改善箇所説明図

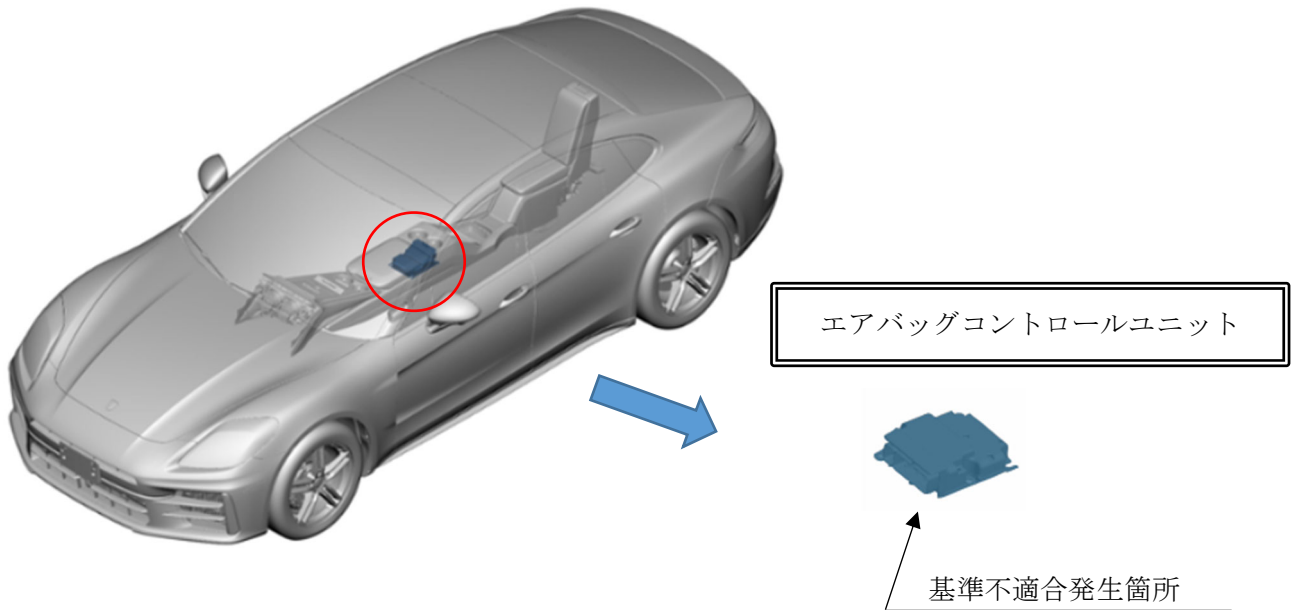
注：  内はプログラムを書き換える部品を示す。

右ハンドル仕様車のエアバッグコントロールユニットのソフトウェアにおいて、製造工程が不適切なため、左ハンドル仕様のドアプレッシャーセンサー識別プログラムとなっている。そのため、側面からの衝撃に対して運転席および助手席のサイドエアバッグ信号が正常に処理されず、意図したエアバッグの展開が行われなかったことがあり、最悪の場合、乗員が負傷するおそれがある。

全車両、エアバッグコントロールユニットのソフトウェアを、右ハンドル仕様のプログラムに書き換える。

識別： 改善済車両には車台番号打刻の右側に黄色ペイントを塗布する。
